Produktänderungsinformation (PCN)

PCN-Nr.:	AAA170098	Datum:	21.11.2017
Artikel:	GMKDS 3

Einbringen einer Schraubenbremse

Bisheriger Fertigungsstand	Neuer Fertigungsstand

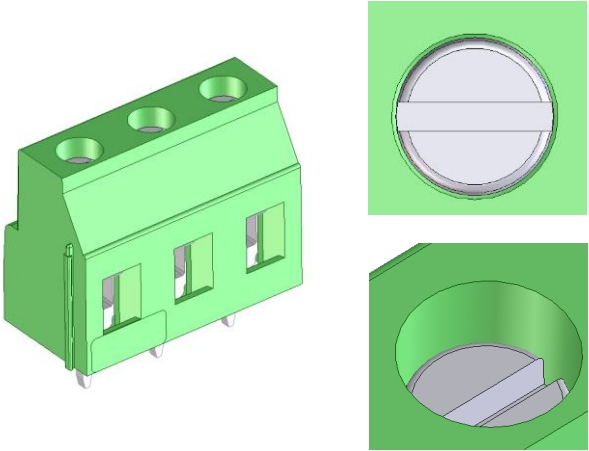
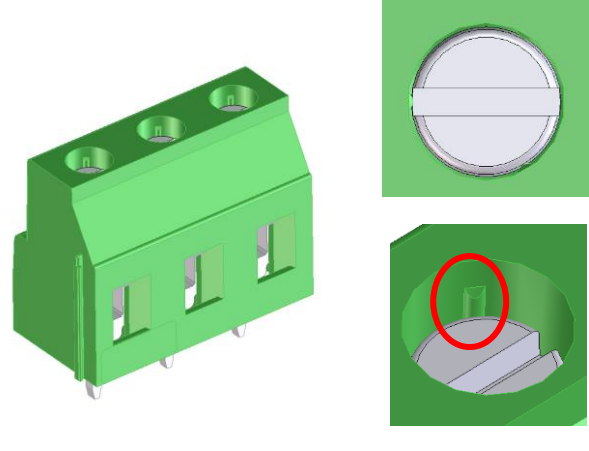
Im Rahmen des kontinuierlichen Verbesserungsprozesses wird die oben genannte Artikelfamilie mit einer Schraubenbremse versehen. Dadurch wird das Schließen der Klemmräume während des Transports verhindert. Die Umsetzung erfolgt durch das Einbringen von drei Kunststoffrippen in den Schraubenschacht. Die technischen Daten bleiben unverändert. In der Umstellungsphase werden in Abhängigkeit vom Lagerbestand beide Versionen parallel ausgeliefert.
